Edifício na Rua do Quelhas, nº 21, Lisboa

Parecer Técnico sobre Projetos de Escavação e Contenção Periférica e de Demolições

Lisboa, Abril de 2018

Figura 3 – Planta de localização das vigas treliçadas

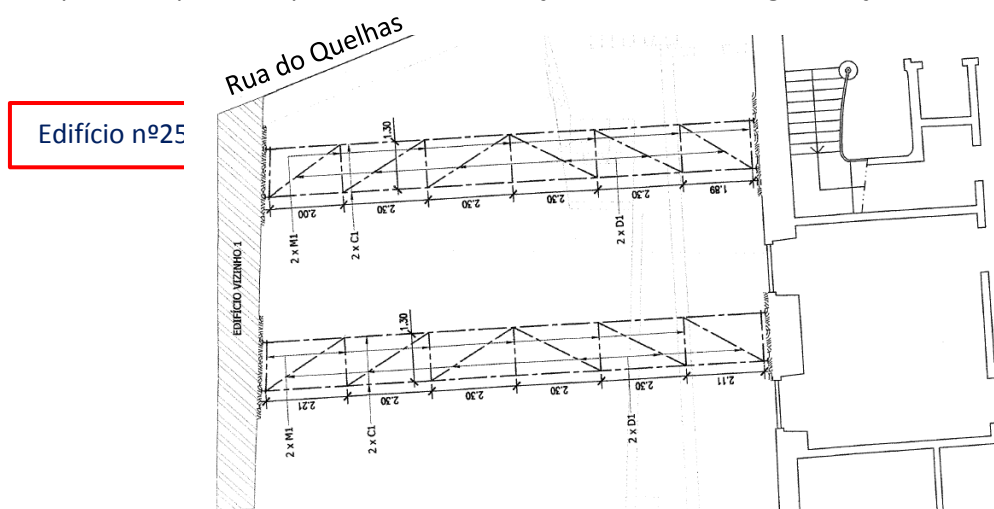
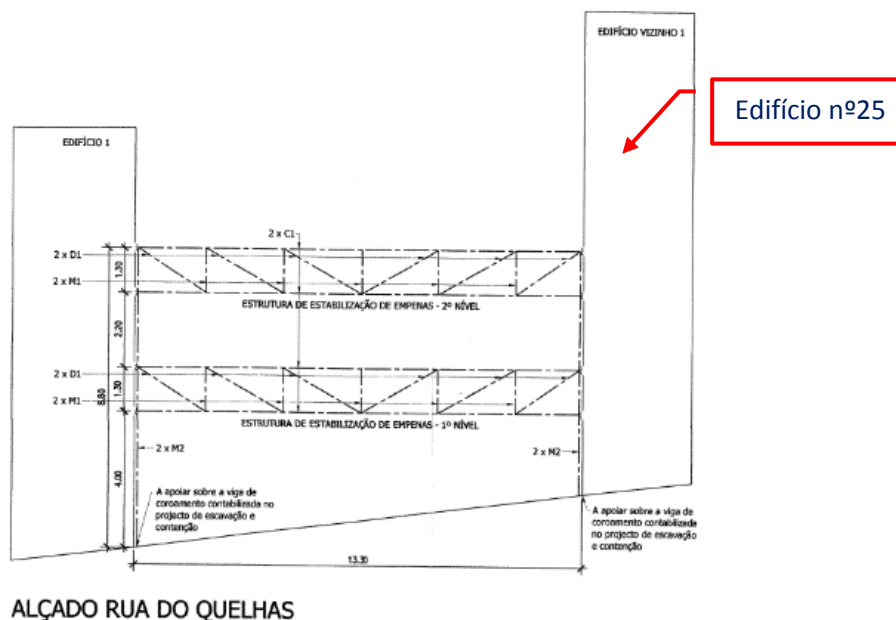
O Projeto de Demolição não foi alvo de qualquer revisão, em relação à versão inicial, emitida em Dezembro de 2017, pelo que continua a prever o apoio de duas vigas treliçadas, a dois níveis, na empena Sul do edifício localizado no nº25 da Rua do Quelhas (Figuras 3 e 4). Como anteriormente referido, esta situação deverá ser revista, pois do ponto de vista estrutural, o referido edifício, pela sua débil resistência e, sobretudo, histórico de patologias recentes, não dispõe de capacidade para acomodar a reação das referidas vigas treliçadas.

- b) Solução de demolição com contenção de fachadas: não é adequada pois não deverá incluir qualquer elemento que transmita reações ao edifício nº25 da Rua do Quelhas, pelos mesmos motivos indicados no ponto anterior.

Figura 5 – Planta da solução de contenção periférica – 1ª fase

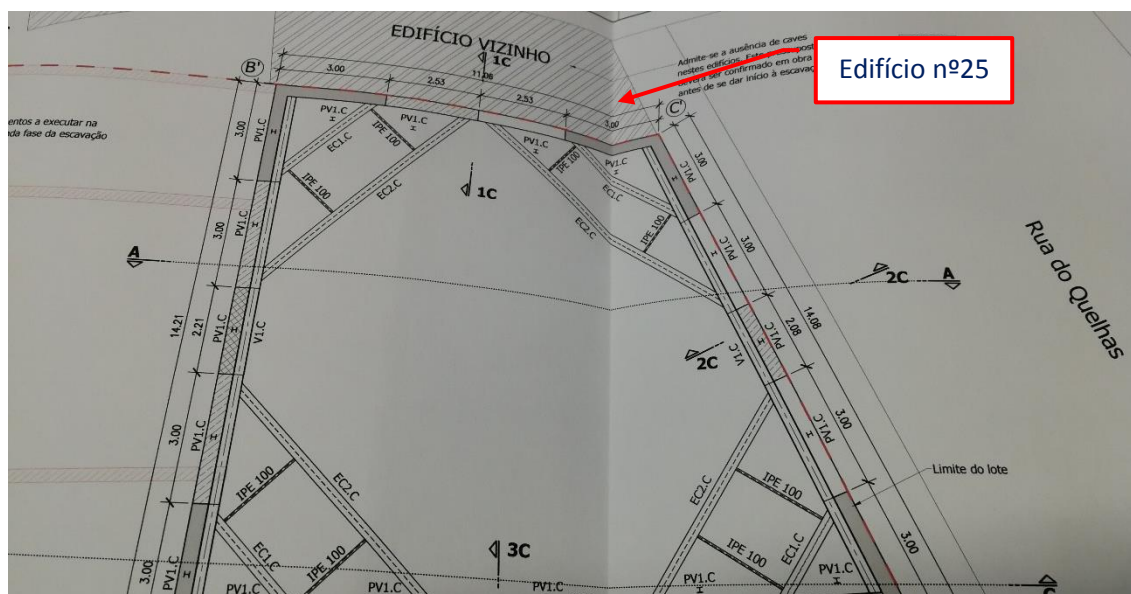
A solução proposta prevê o recurso a uma escavação em duas fases, a primeira junto ao corpo principal do edifício nº 25 (Figuras 5 e 6) e a segunda junto ao logradouro do mesmo edifício (Figuras 7 e 8). Destacam-se ainda as seguintes situações:

Figura 6 – Corte tipo 1C-1C da solução de contenção periférica, 1ª fase, junto ao edifício nº 25

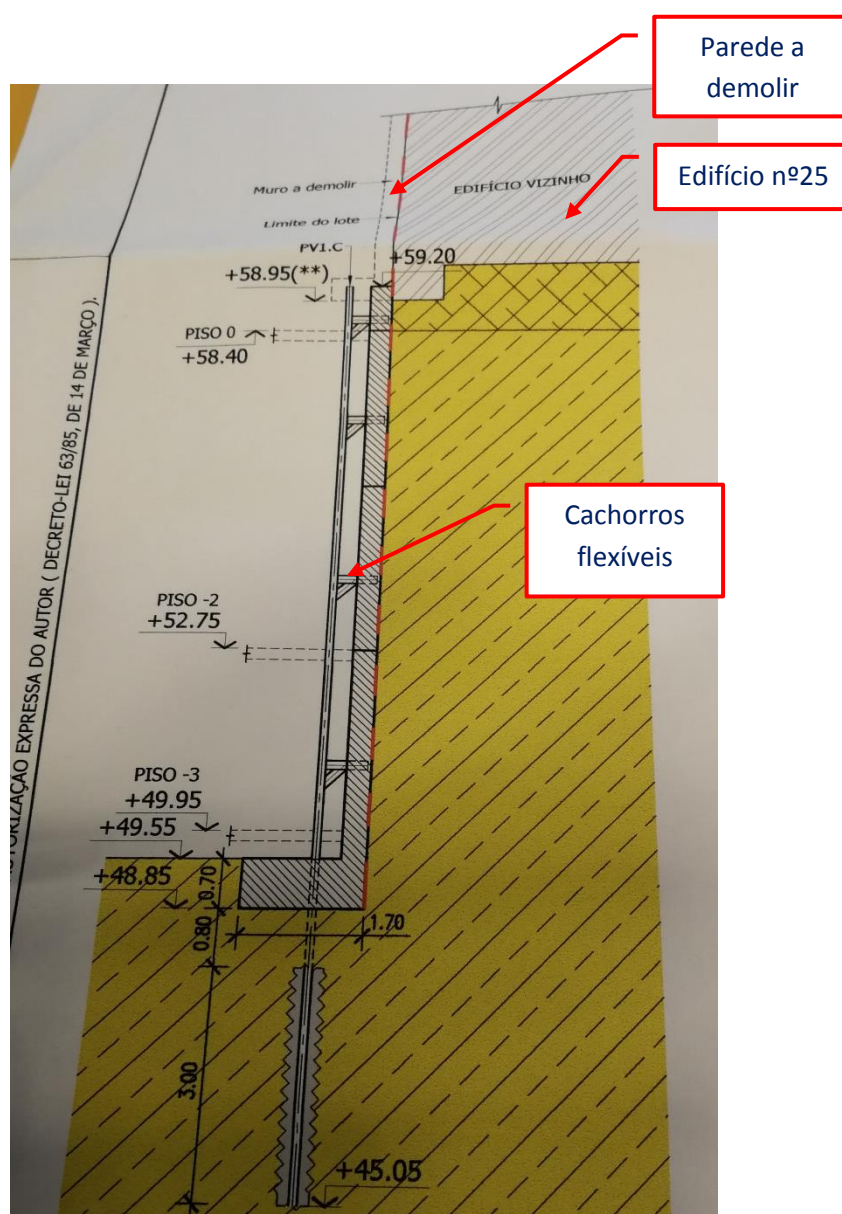
- Execução dos perfis metálicos verticais exteriormente ao plano da parede de contenção periférica, dispondo de cachorros metálicos de ligação dos referidos perfis à parede de contenção, de reduzida rigidez, aspeto que deveria ser revisto por ser fundamental para um eficiente controlo das deformações da parede de contenção (Figuras 6 e 8).

- Necessidade de demolição do muro comum ao edifício do nº 25 e prédio do n.º21-23 (Figuras 6 e 8), e da parede contígua à empena do n.º 25, devendo ser devidamente justificada a forma como esta demolição será realizada e controlada, tendo por base a elevada sensibilidade do edifício nº25 a quaisquer trabalhos que envolvam a indução de vibrações. Ao contrário do que a fig. 8 sugere, não existe nenhuma parede agarrada ao muro do logradouro. O que existe é um muro único que separa os logradouros dos prédios n.ºs 21-23 e 25. Este muro é propriedade comum de ambos os prédios e portanto não pode ser demolido sem a autorização do proprietário do n.º 25. Esta demolição implicaria o elevado risco de derrocada das terras do jardim do n.º25 por se situarem a nível superior ao do n.º 23, pelo que seria importante salientar que os

serviços camarários deveriam inspeccionar o local antes de se pronunciarem sobre o projecto de demolição. Acresce que nas traseiras do n.º 25, o muro situa-se a menos de trinta centímetros de várias janelas do edifício do n.º 25, o que levará a uma situação de insegurança profunda para os moradores deste prédio, que é de todo inaceitável.

Figura 7 – Planta da solução de contenção periférica – 2ª fase

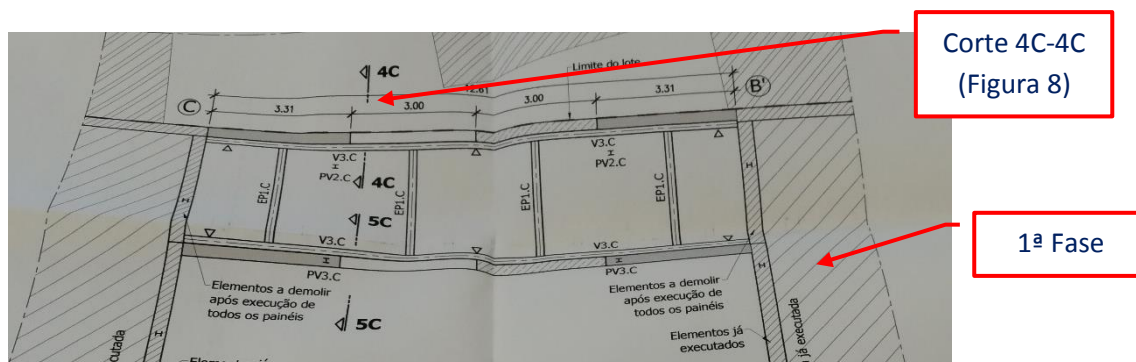
- c) Destaca-se o facto da solução concebida para a 2ª fase prever a execução de vigas metálicas de distribuição, ao contrário da prevista para a 1ª fase, situação que deveria ser esclarecida, incluindo a forma com a execução das vigas de distribuição será compatibilizada com a realização da parede de contenção, faseada e por painéis.
